Rapport n°28 - Commune de Dannemarie-sur-Crète - Modification n°2 du Plan Local d'Urbanisme (PLU) - Approbation après enquête publique

FICHE DE SYNTHÈSE PLU DE DANNEMARIE-SUR-CRETE MODIFICATION N°2

# Modification n°2 du PLU

Notice explicative modifiée

# Créer un emplacement réservé n°18

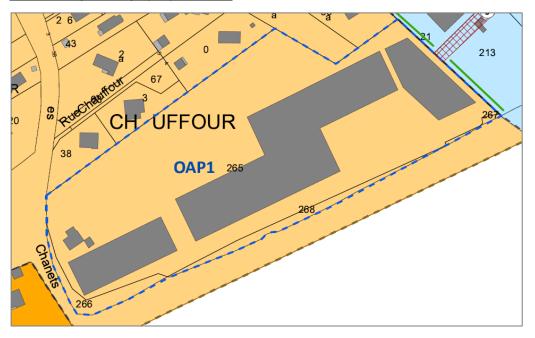
D'une largeur de 15 m, cette liaison « modes doux » servira à rejoindre la rue A Chauffour depuis le site de l'ancienne friche Bricostoc.

## Modifier l'emplacement réservé n°3

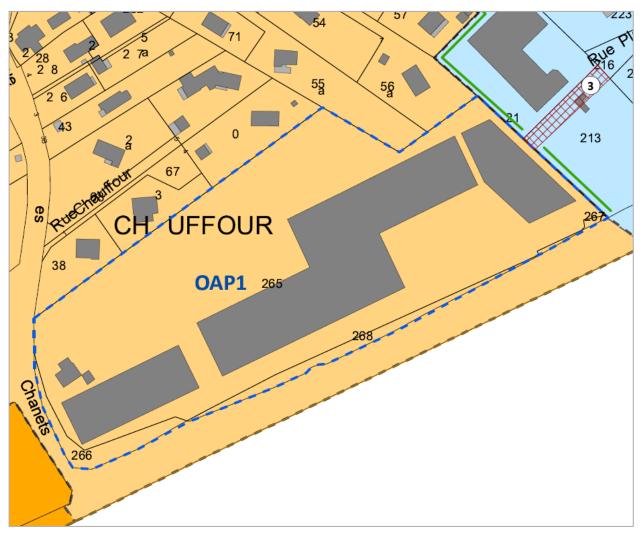
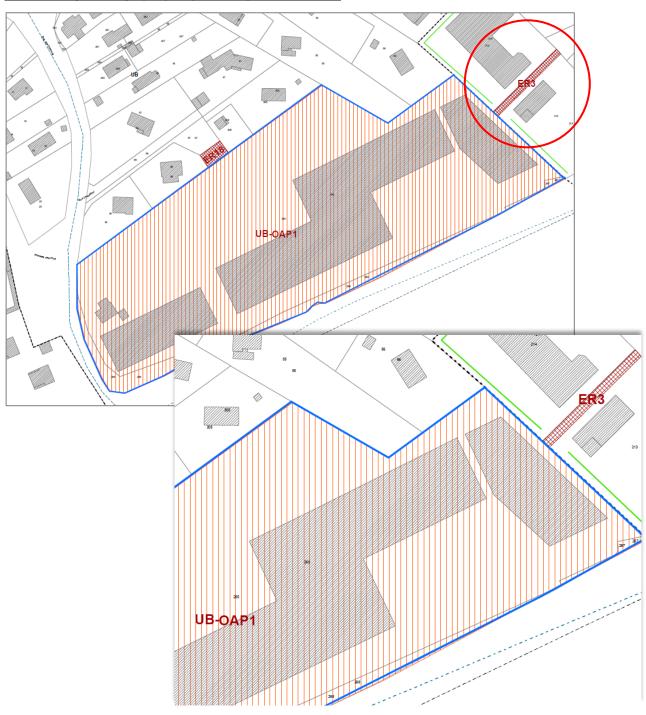
Initialement prévu pour une liaison routière, l'emplacement réserve n°3 sera modifié sur le plan graphique en cohérence avec le règlement pour un « Aménagement d'une liaison « Modes doux » entre le secteur UB OAP1 « A Chauffour » et la zone UY « Au Sorbier » vers la rue Platon ». Sa largeur passe donc de 8m à 4m.

#### Schéma illustratif des principes d'aménagement de la zone après modification

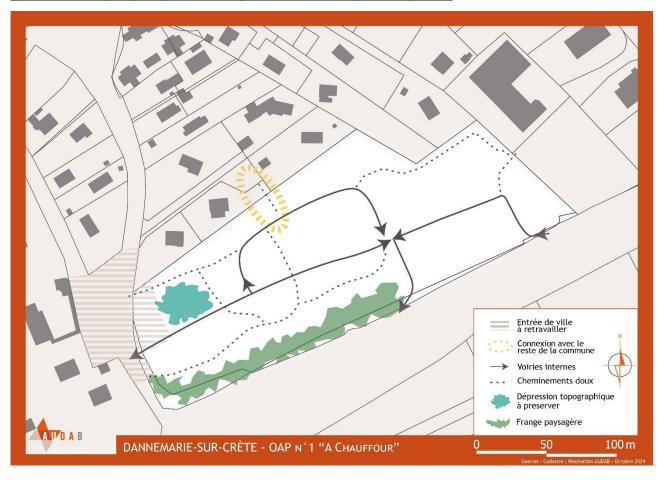
- densité: 50 logements / ha
- nombre de logements : 80 dont 25% de logements conventionnés
- typologie: une dominante d'habitat collectif
- en conséquence, surface dédiée aux logements (intégrant VRD) : environ 20 000 m² (y compris hébergement séniors).
